PROGRAMA DE GESTIÓN FINANCIERO CONTABLE - DEPARTAMENTO DE COMPRAS

Ref. Concurso de Precios N° 14/2023

Según consultas recibidas informamos:

CORTE A-A

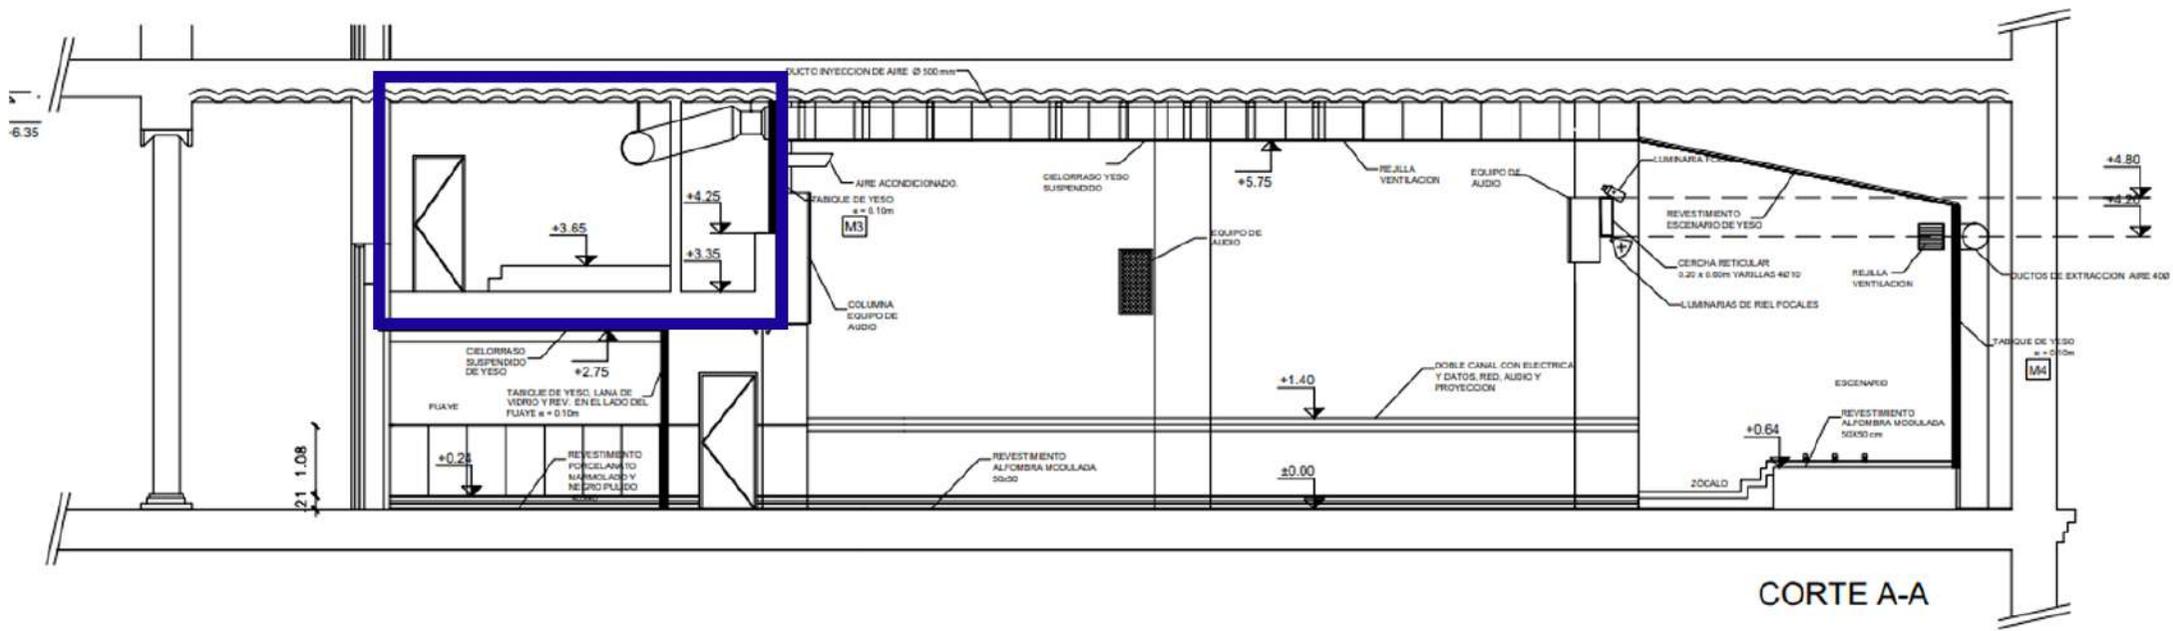
Consulta 1: Respecto de la Consulta N°2 de la Aclaración N°4, se está solicitando instalación de cableado 12G-SDI para las cuatro cámaras (Respuesta N° 5, Aclaración N° 1). Este tipo de cable coaxial es bastante costoso, por lo que es imprescindible conocer la ubicación final del switcher de video solicitado.

Consulta 2: Sobre la Aclaración N° 4, desconocemos la ubicación de la oficina 22 respecto del auditorio, por lo que no podemos saber las distancias y los materiales requeridos.

Respuesta: Se adjunta un nuevo plano del Salón de Actos, donde se puede ver resaltado en azul, la zona que estará designada al control de audio y video.

Respuesta: Se adjunta un nuevo plano del Salón de Actos, donde se puede ver resaltado en azul, la zona en la que se centralizaran las conexiones de datos.
